改善箇所説明図

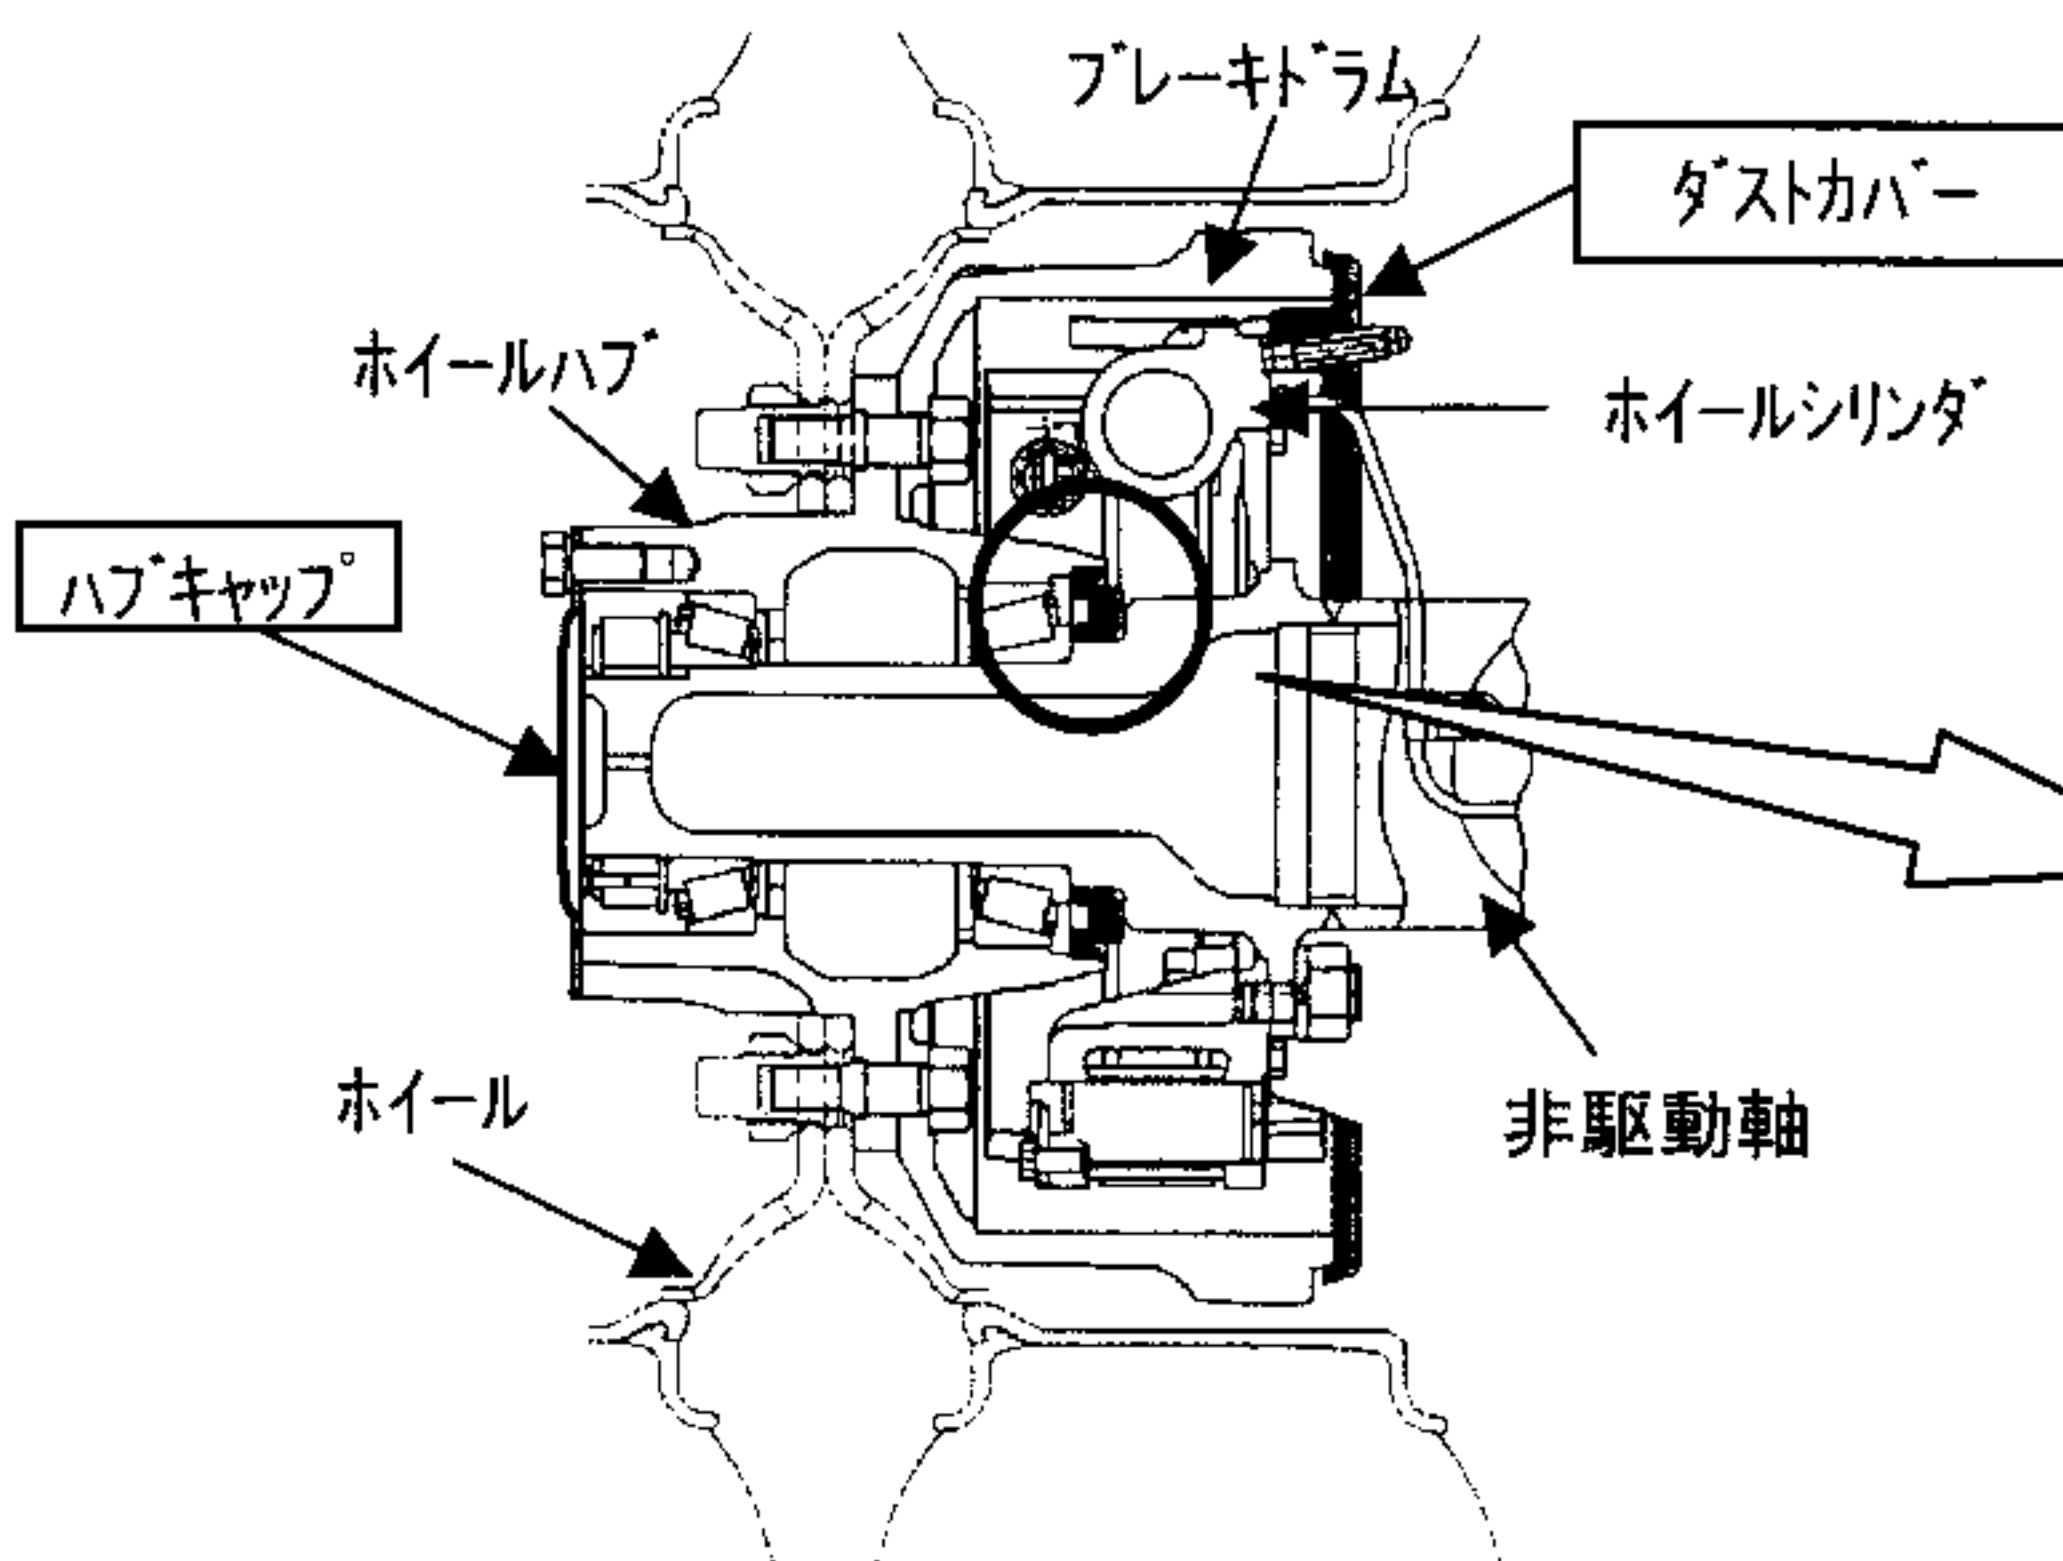
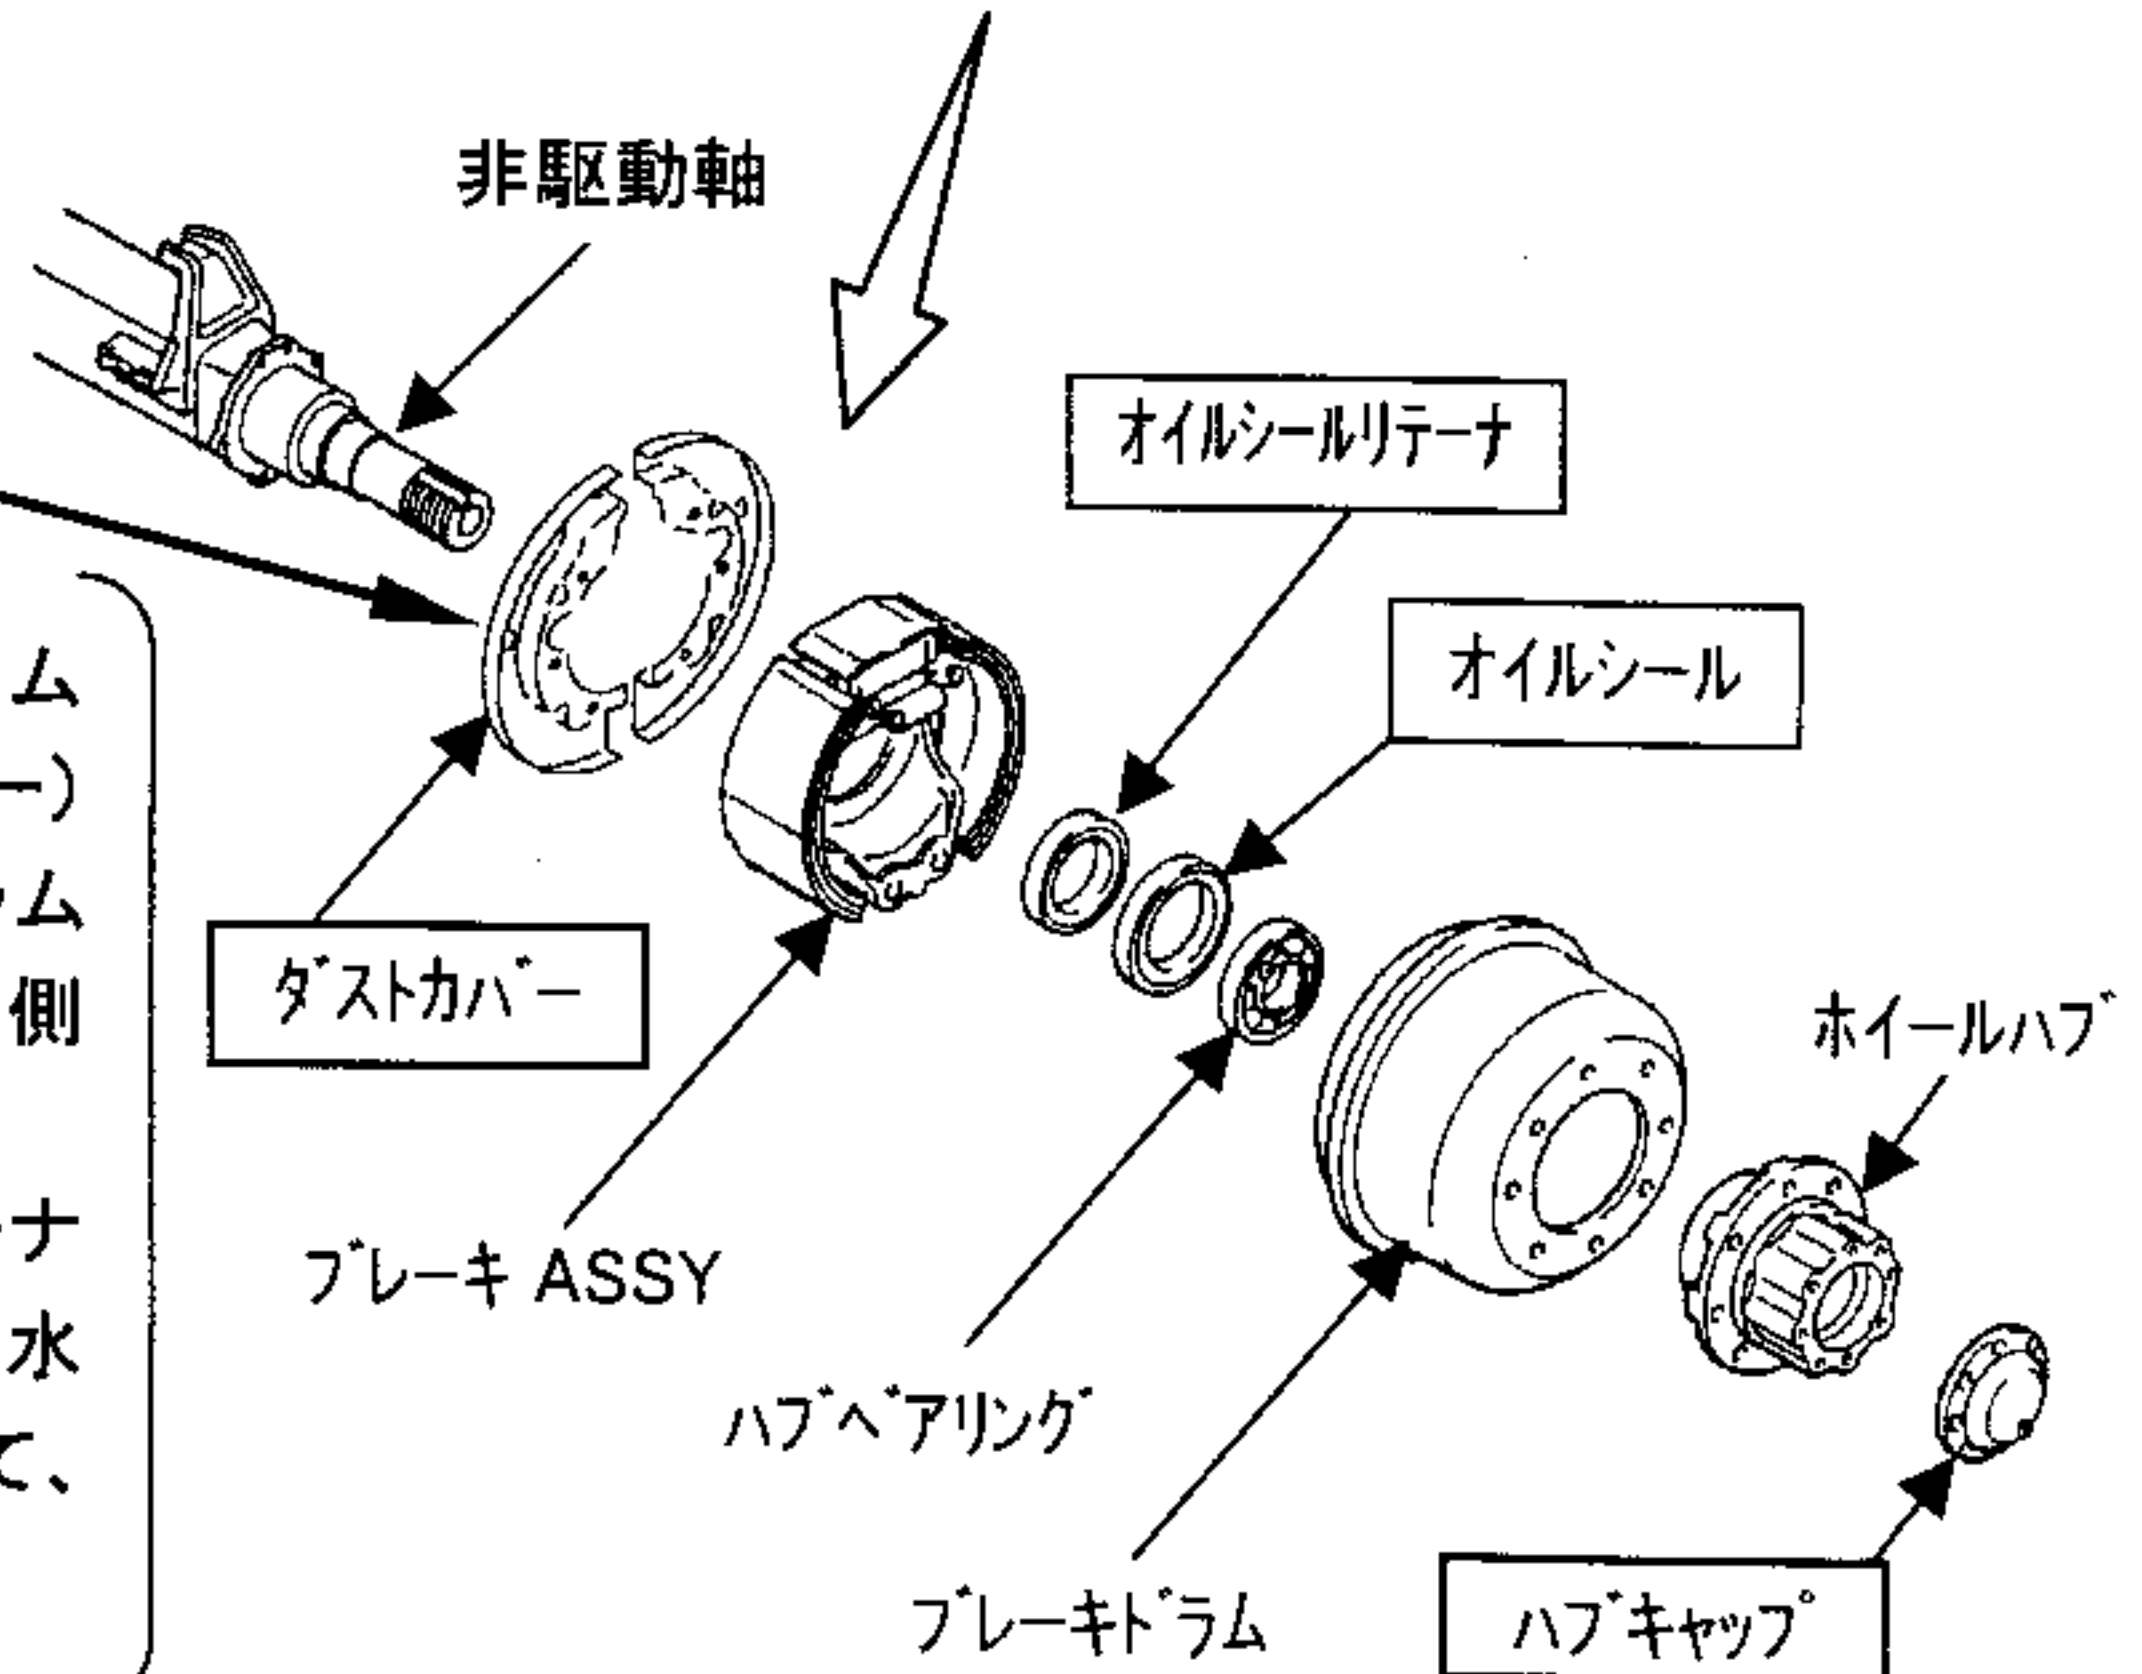
基準不適合箇所

後2軸トラックの後後軸（非駆動軸）ブレーキドラム裏側に装着されている泥水浸入防止板（ダストカバー）の形状が不適切なため、雨天時等に泥水がブレーキドラム内に浸入しブレーキのホイールシリンダを伝って内側のハブオイルシールリテーナ部へ滴下する。
そのため、そのままの状態で使用を続けるとリテーナに錆が発生して、オイルシールが摩耗し、ハブ内に水が浸入して、最悪の場合、ハブベアリングが焼付いて、車両火災、あるいは脱輪に至るおそれがある。

改善の内容

全車両、ダストカバー、オイルシール、インナハブベアリングリテーナを対策品と交換する。また、ハブ内部を点検し、ベアリングに異常が見られるものは、新品と交換する。
なお、対策品の全数供給に時間を要するため、当面の暫定措置として、当該部を点検の上、ハブベアリング、オイルシール、インナハブベアリングリテーナに異常が見られるものは、新品と交換する。
